Sempre attenti alle esigenze dei Driver ed allo sviluppo del prodotto, siamo a pubblicare il nuovo Assistance Sheet n.2/2010 con utili consigli per gli utilizzatori dei Virus.

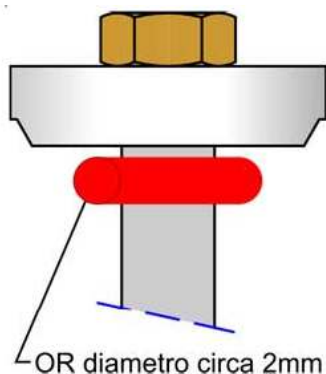
E' consigliato l'inserimento di un O-Ring sullo stelo, posizionato all'interno dell'ammortizzatore sotto il pistone, in particolare sui Buggy che hanno un ancoraggio ammortizzatore non perfettamente allineato come la XRAY.

Questo ne limiterà leggermente la corsa in estensione, ma allungherà la vita dei vari componenti come stelo o boccole di scorrimento.

Inoltre sarebbe preferibile inserire nell'attacco superiore del vostro Buggy, se non già presente, un piccolo snodo sferico per permettere all'ammortizzatore di lavorare più liberamente.
